Titel: Austausch des Tank-Entnahmewinkels und des Brandhahns (Cavalon)		
AG-SB-2024-05-B-DE	Datum des Inkrafttretens: 01.09.2024	Kategorie:
Gültigkeit		A - Sicherheitskritisch B - Empfohlen C - Optional
Betroffene Fluggeräte: Cavalon mit Motor 916iS	Betroffene Werknummern: Gebaut vor August 2024	
Auf das angegebene oder nachfolgende Problem wird im Wartungshandbuch Aircraft Maintenance Manual (AMM) in letztgültiger Ausgabe verwiesen.		Siehe AutoGyro Webseite
Dieses Formular ist eine Reaktion von AutoGyro auf ein bei Wartungsarbeiten gefundenes Problem, welches eine Eingrenzung oder Korrektur erfordert, bzw. Eine Service-Information über Flugzeugmodifikationen. Unterstützung erhalten Sie bei AutoGyro unter airworthiness@auto-gyro.com .

Grund und Überblick über das Service Bulletin (Ursache des Problems, falls bekannt)

Nach Rückmeldungen aus dem Markt und Untersuchungen ist AutoGyro auf einen möglichen Drehzahlabfall nach dem Abschalten von Kraftstoffpumpe P2 aufmerksam geworden. Eine verbesserte Kraftstoff-Tankentnahme und ein verbesserter Brandhahn sind entwickelt worden. Dieses Service Bulletin beschreibt den Einbau der verbesserten Bauteile.

Abbildung 16: Einohr-Schelle gelöst

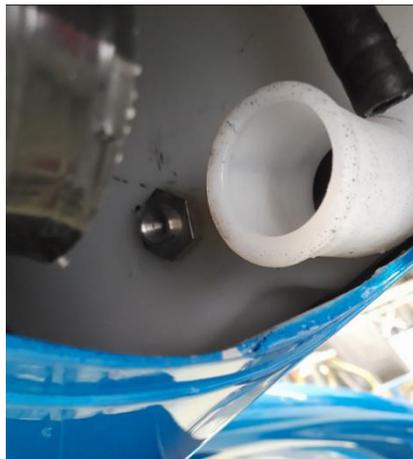
- Schneiden Sie die Einohr-Schelle des Kraftstoff-Schlauchs am Entnahmewinkel auf und werfen Sie sie weg. Lösen Sie den Kraftstoff-Schlauch vorsichtig vom Entnahmewinkel. Sollte sich der Schlauch nicht lösen lassen schneiden Sie ihn ab, ein Ersatzschlauch befindet sich im Teilesatz. Wenn Sie den Kraftstoff-Schlauch abgeschnitten in diesem Arbeitsschritt abgeschnitten haben kann er auch während der Installation des Brandhahns später ersetzt werden. Lösen Sie den Entnahmewinkel vorsichtig mit einer Parallelzange oder einem offenen Schraubenschlüssel vom Tank.

Abbildung 18: Tankdurchführung entfernt

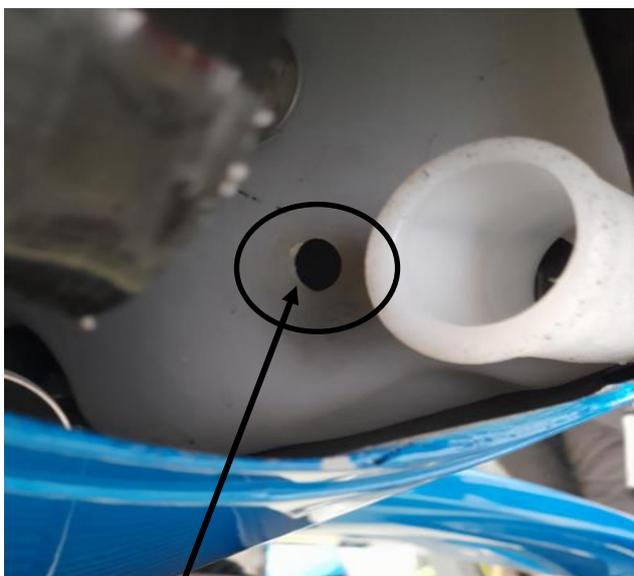
- Schrauben Sie die Tankdurchführung aus dem Tank

Abbildung 21: Vergrößerte Bohrung im Tank

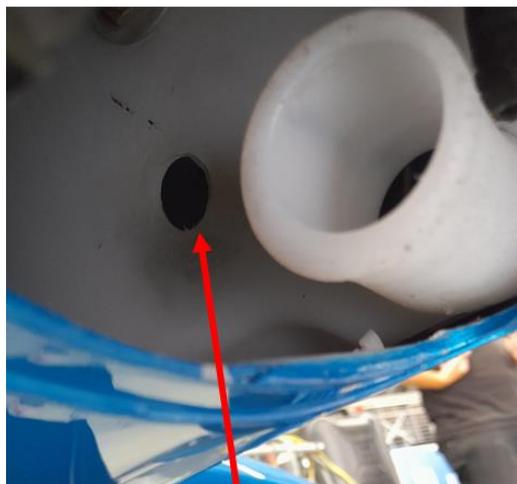
WICHTIG: Stellen Sie sicher dass die Bohrung in keinem Fall auf mehr als 18mm vergrößert wird. Der Stufenbohrer darf in keinem Fall größer als 18mm sein, eine zu große Bohrung führt dazu dass der neue Entnahmewinkel nicht eingebaut werden kann!

- Erweitern Sie den Durchmesser der Öffnung im Tank mit einem Stufenbohrer auf 18mm. Dieser Arbeitsschritt mit einem kleinen Werkzeug von außen mittels einem 90-Grad-Aufsatzes und einem Akkuschauber erfolgen. Alternativ kann dieser Arbeitsschritt mit

Abbildung 30: Montierte Schlauch-Schellen mit Überhang in beide Richtungen

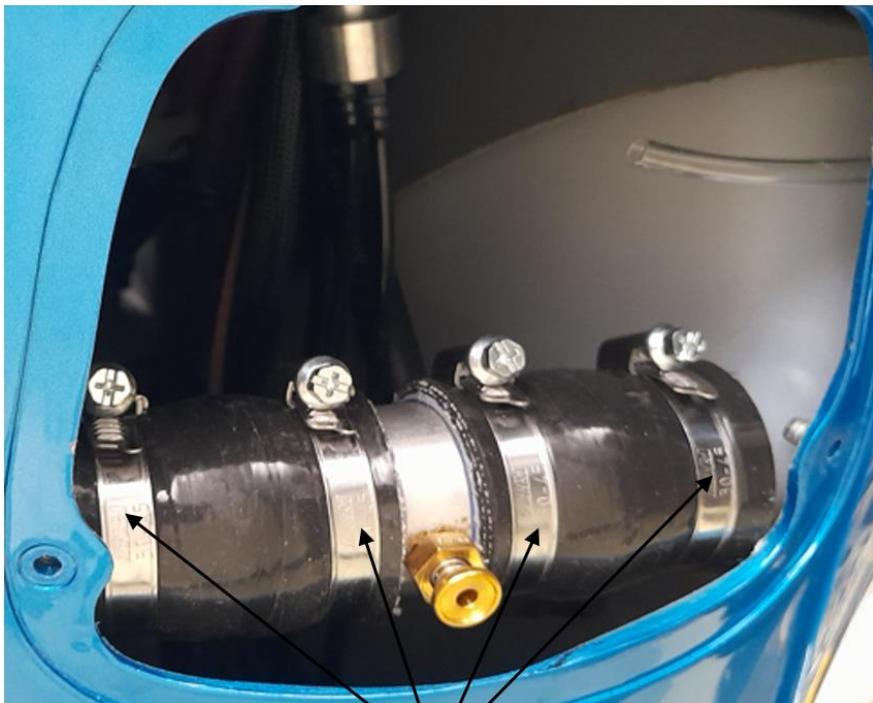
- Zum Wiedereinbau des Ablass-Ventils muss der zu Beginn entfernte Schlauch des Tankverbinders wieder montiert werden. Wenn der Schlauch zur Demontage aufgeschnitten wurde kann ein Reserve-Schlauch aus dem Teilesatz verwendet werden. Schieben Sie die beiden Schläuche so weit wie möglich an den jeweiligen Tank um einen möglichst großen Arbeitsbereich für den Wiedereinbau des Ablass-Ventils zu erhalten. Bauen Sie das Ablass-Ventil ein und zentrieren Sie es zwischen den beiden Tankverbindern. Sollte der Einbau wegen zu geringem Platz nicht gelingen können die beiden Tankverbinder um etwa 5mm gekürzt werden. Vor dem Kürzen muss unbedingt die Länge der ausgebauten Stücke mit den neuen verglichen werden. Beim Kürzen ist darauf zu achten dass genug Schlauch vorhanden ist um die Befestigungsschellen am Tank und am Ablass-Ventil mit einigen Millimetern Überhang sicher befestigen zu können.

Abbildung 34: Entlüftungs-Leitung vom Filter getrennt und Druck-Test-Gerät an die Entlüftungsleitung angeschlossen

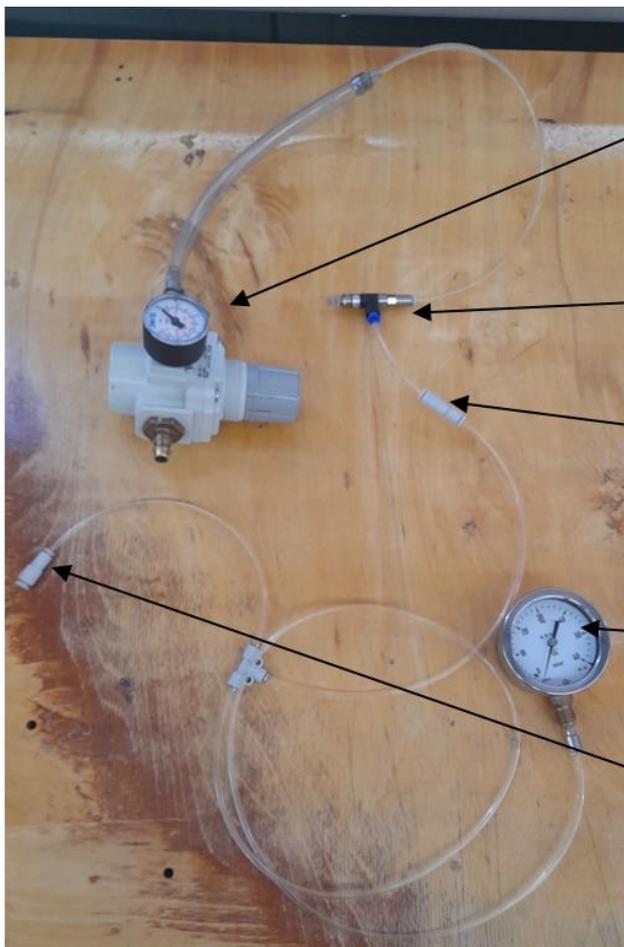
- Führen Sie einen Drucktest durch. Lösen Sie die Entlüftungs-Leitung vom Filter und schließen Sie ein Druck-Test-Gerät an.
